From: Marte Gurijordet Paus Vadem <MarteGurijordetPaus.Vadem@lede.no>
Sent: mandag 11. august 2025 09:40
To: Adam Alfred Brennhaugen
Subject: VS: Høring av konsesjonssøknad for ny Molandsmoen koblingsstasjon
Attachments: Høringsbrev Konsesjonssøknad Molandsmoen Koblingsstasjon.pdf

Søknad Molandsmoen koblingsstasjon

Høringsuttalelse til konsesjonssøknad for ny 132 kV luftledning fra Brokke transformatorstasjon til Bjørgedalen koblingsstasjon i Valle kommune

HØYRINGSUTTALE VEDR. KONSESJONSSØKNAD FOR NY MOLANDSMOEN KOBLEINGSSTASJON

Vedlegg 1: Situasjonsplan – syner plassering nytt beredskapslager

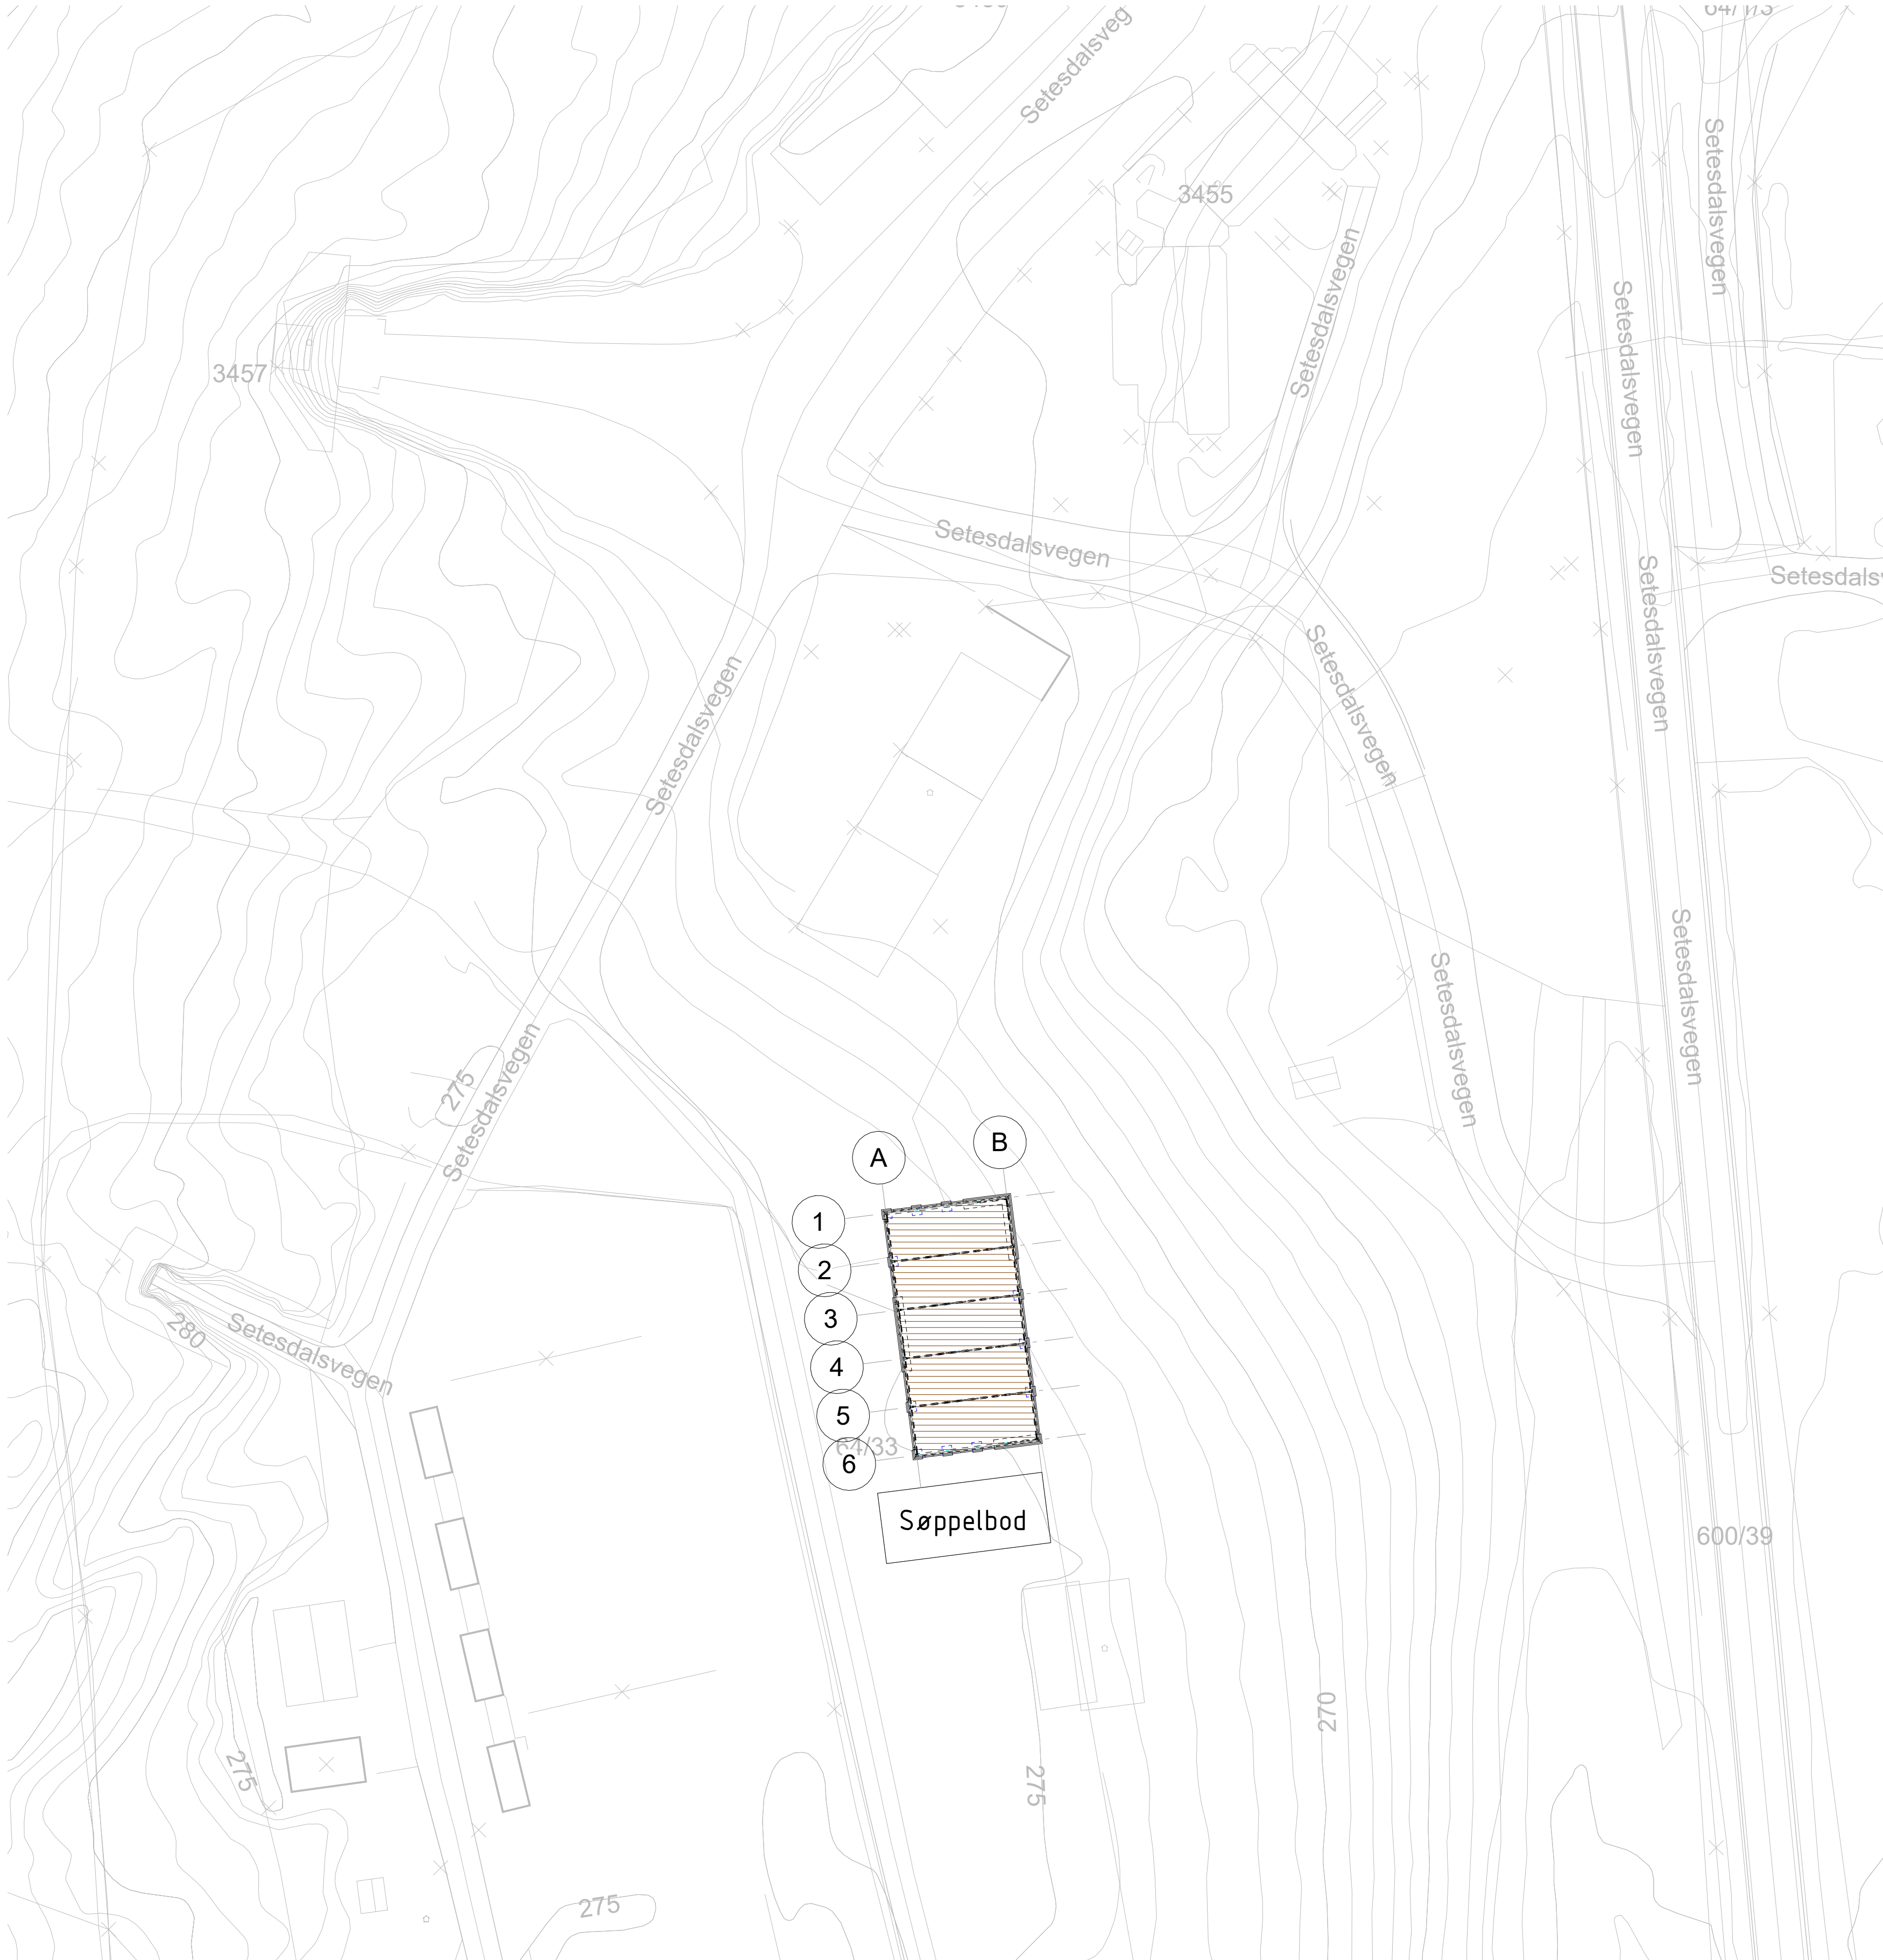
1. Otra Kraft har nabovarsla og skal byggje nytt beredskapslager (sjå vedlegg 1) rett under der den nye linja er planlagt, jfr detaljteikningar på heimesida til Lede og dialogen som har vore mellom Otra Kraft og Lede. Dette løyser ut tre moglege alternativ: Flytte linjeinnstrekket mot nord, omrokkere tilkoplingane til samleskeina på 132 kV slik at den nye linja vert kopla til der T5 transformatoren i dag er kopla til, eller det fyrste stykket av tilkoplinga til 132kV er via kabel før det går over til luftstrekk.

6. Visuell påverknad: Vårt beredskapsbygg (vedlegg 1) gjer at linja kan verte plassert lenger mot nord enn vist i høyringsdokumentet. Dette gjer at linja vil verte mykje meir synleg i nærområdet og at det må hoggast meir skog til linjetraceen. Då vert linja mykje meir eksponert frå ein av dei mest nytta badeplassane i kommunen. Det er og vert å merkje seg at sjølve 132 kV kopleingsanlegget vert meir eksponert for innsyn.

7. Jfr pkt 1 vil det ikkje vere mogleg å byggje linja der ho er teikna inn, om vår søknad om byggjeløyve blir gjeve. Då vil mest truleg linja måtte flyttast ytterlegare nord. Det er ikkje til å legge skjul på at for Otra Kraft er det lite ynskjeleg at vårt beredskapslager og andre driftsbygningar vert omringa av linjer. Dette vil i stor grad påverke vår moglege bruk av desse bygningane. Til dømes vil bruk av kran til lessing og lossing verte komplisert på grunn av avstand til linjene. Den større opninga som manglande parallellføring av linjene representerer, vil og eksponere området med de uheldige konsekvensane dette har, mellom anna ut frå beredskapsperspektiv. Skogen i dag representerer ei områdesikring som må etablerast om denne vert hoggen ned. Dette vil representere ein kostnad og at området vert monaleg mindre visuelt tiltalande. I seinare tid er uteområdet ned mot riksvegen monaleg utbetra for å gjere området meir tiltalande samstundes som ein ivaretek områdesikringa. Dette er gjort i form av mur på nedsida av administrasjonsbygget vårt. Me meiner at om skogen skal bort må områdesikringa også av dette området verte implementert på tilsvarende måte som harmonerer med det som er gjort på nedsida av administrasjonsbygget. Det er vidare naturleg at kostnaden med dette vert lagt til konsesjonær. Det er og eit vesentleg punkt i eksisterande reguleringsplan at området ikkje skal eksponerast og tre ikkje fjernast. Tiltaket vil difor vere i strid med gjeldande reguleringsføresegn.

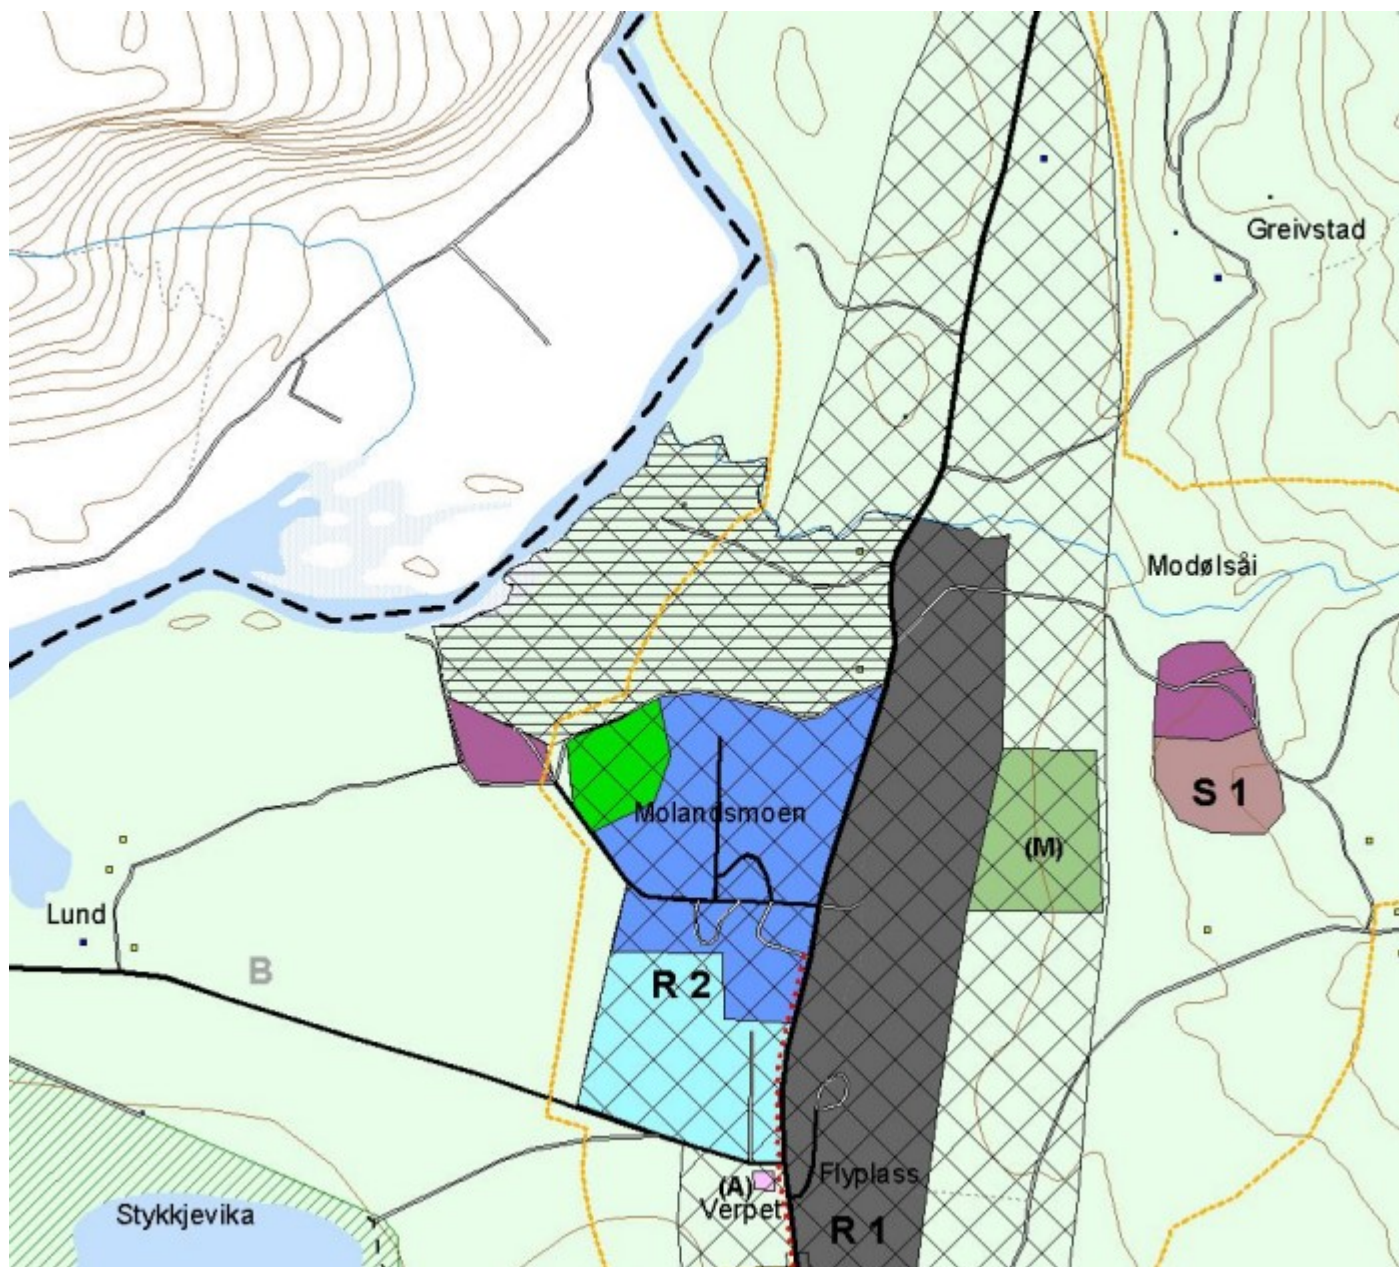
Men i KU for naturressursar har vi ein kommentar på kapittel 5.1.3 Vann.

Gule prikkar i kartutsnittet er definert til industriellbruk knytt til Telemark Kildevann sin produksjon. Dette er ikkje heilt korrekt, da nokre av brønnane er kommunen si drikkevasskjelde.

I kartutsnitt frå kommunedelplan for Fyresdal sentrum, som er vist til i søknad om anleggskonsesjon s.36, har området restriksjonssone for drikkevatn.

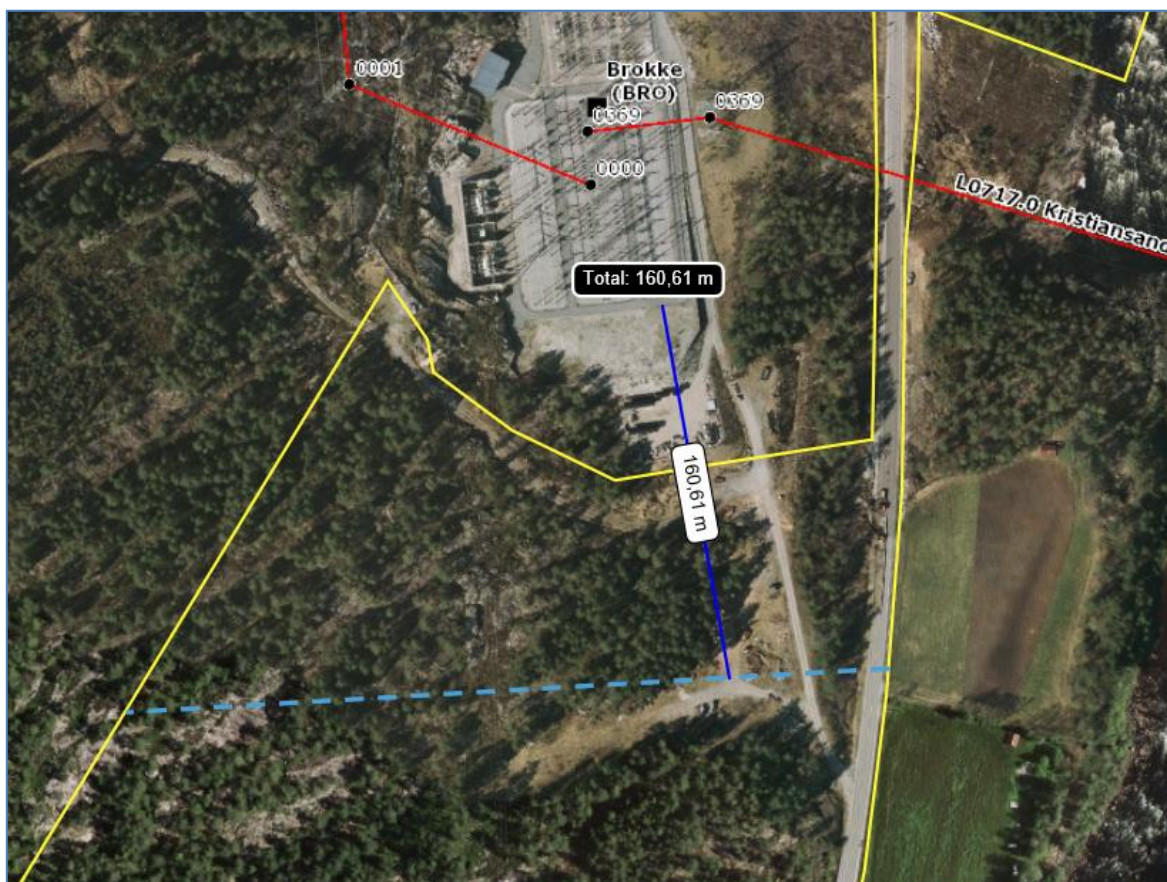
Brokke transformatorstasjon er i dag høyt belastet og gir utfordringer i gitte driftssituasjoner. I tillegg er det aktive planer om økt forbruk i området. Det kan derfor bli behov for en utvidelse av dagens stasjon. For å muliggjøre fremtidig utvidelse av Brokke transformatorstasjon ber Statnett om at plangrensen mot transformatorstasjonen i sør trekkes 160 meter fra eksisterende transmisjonsnettanlegg iht. skisse i kartvedlegg. Dette for å ivareta fremtidig forsyningsikkerhet og kraftbehov for fremtidig kraftkrevende næringsvirksomhet som etableres i Brokke næringspark.
